ORD. N° 000022

**MAT.:** Se pronuncia acerca de observación realizada por la DOM de Copiapo, relacionada al tipo de agrupamiento para un inmueble emplazado en la Zona B del Plan Regulador de Copiapó.

Ant: No hay.  
Mat: Solicita pronunciamiento respecto a Edificación Continua.

**CARTA N°196 - 2022**  
**Copiapó, 1 de diciembre de 2022.**

ELEVACION FRONTAL  
FACHADA CONTINUA  
ESCALA 1/100

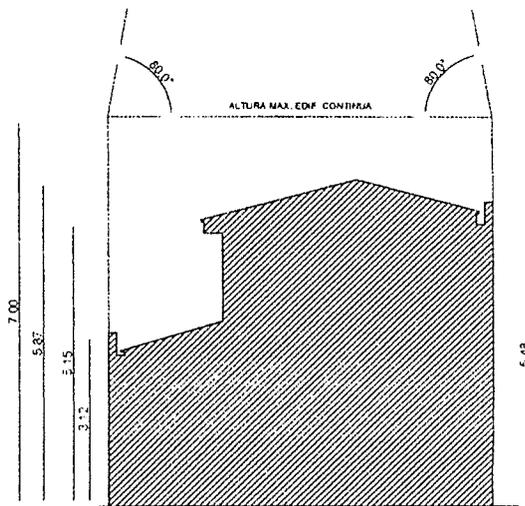
*"Deberá verificar y modificar el sistema de agrupamiento señalado de acuerdo con el artículo 2.6.1 de la OGUC", observación emitida por la Dirección de Obras de Copiapó, a través del ACTA DE OBSERVACIONES Folio Interno 2231505, respecto de la solicitud de permiso de edificación para el inmueble ubicado en pasaje peatonal Gaspar Cabrales Castillo N°851, rol 455-035, Copiapó.*

Respecto de nuestro proyecto, el instrumento de planificación territorial a través del CIP, decreta una altura máxima para la aplicación de la fachada continua (7 mts) no estableciendo cumplimiento de altura mínima y/o una línea continua de altura para la fachada continua, por cuanto nuestra propuesta se grafica de la siguiente manera, dando interpretación a una fachada continua con alturas distintas:

**4.-** De acuerdo a lo establecido en los puntos anteriores, esta Secretaría, informa que el proyecto de edificación presentado cumple con las dos condiciones de la Ordenanza Local para la norma urbanística de agrupamiento "Edificación Continua", establecida en el PRC de Copiapo y en conformidad con la OGUC, no siendo pertinente la observación al respecto contenida en la precitada acta de observaciones de la DOM.
